Тема: Становище за МЛАДОСТ 1А – РАЗШИРЕНИЕ – М. „БАН VII-VIII КМ.“ – ПЪРВИ ЕТАП

Като жител на жк. Младост бих искал да заявя своята позиция относно ПУП МЛАДОСТ 1А – РАЗШИРЕНИЕ – М. „БАН VII-VIII КМ.“ – ПЪРВИ ЕТАП.

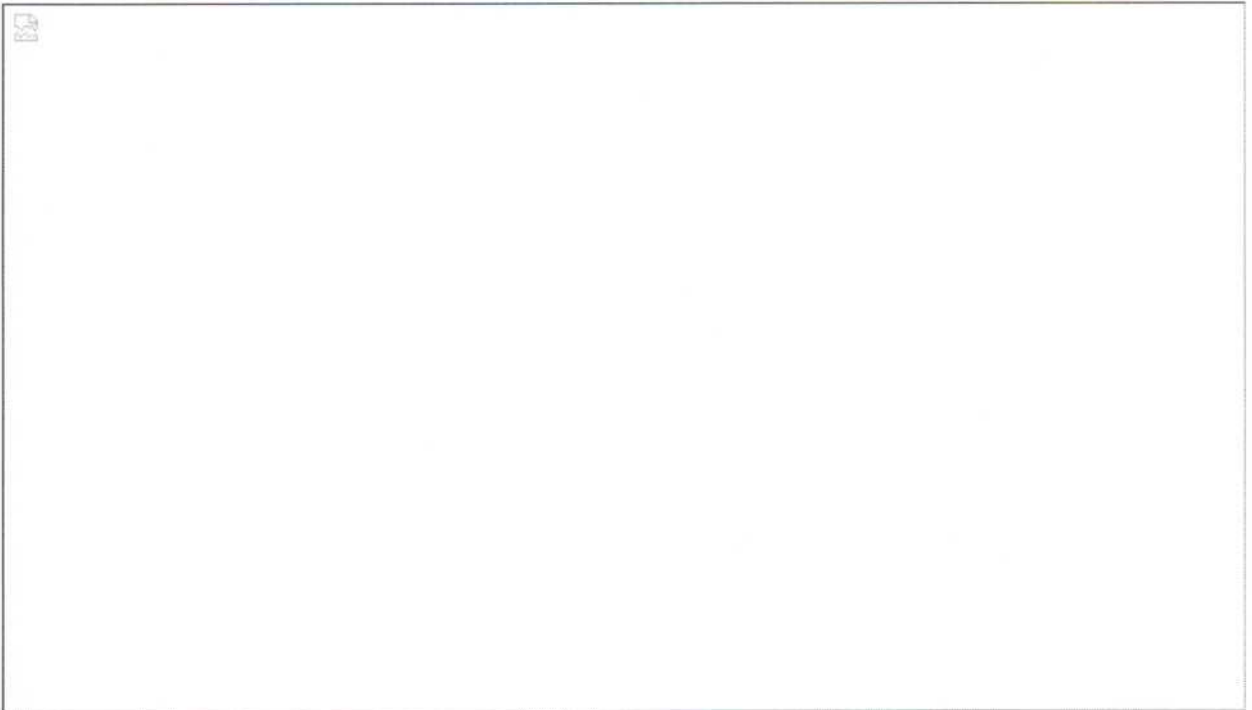
- Добри примери за това как се изгражда нов квартал могат да бъдат намерен из целия свят, дори и в България (за съжаление, не в София). Снимката по-долу е от западната част на кв. Освобождение в гр. Благоевград, където първо е изградена цялата улична, осветителна, водопроводна и т.н. инфраструктура, а впоследствие започна изграждането на жилищни сгради. Столична община никога досега не е планирала и изграждала по този начин нови квартали!
